改善箇所説明図

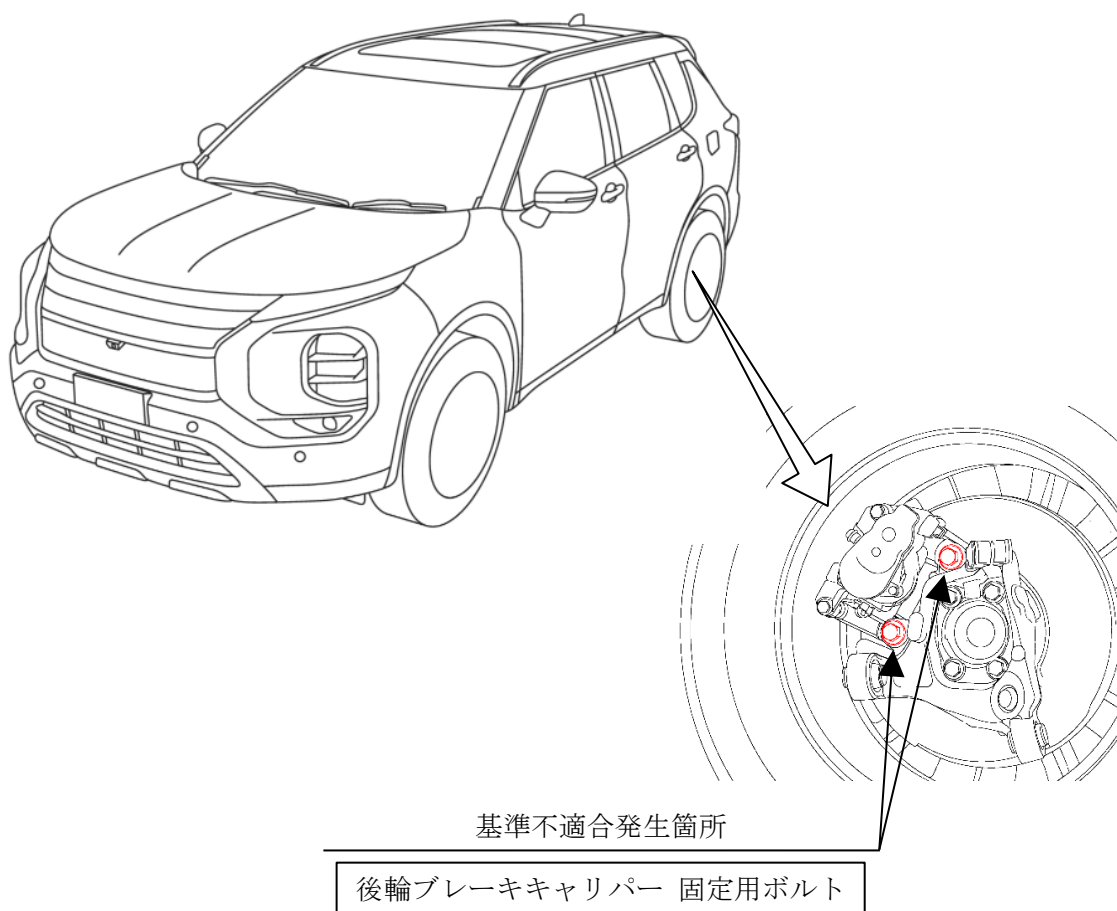
後輪ブレーキキャリパーにおいて、ボルトの締結工具の破損に気付かないまま締め付けを行ったため、規定トルクで締め付けられていないものがある。規定トルクに満たない車両については、保安基準第12条(制動装置の基準の内、取り付け要件)に適合しないおそれがある。

注：図中の 内は、締め付け直す部品を示す。

全車両、規定通りのトルクでの締め付け作業を実施する。

識別：助手席側ドアチェッカーのヒンジにあるピン上側の頭部に、白または黄色ペイントを塗布する。
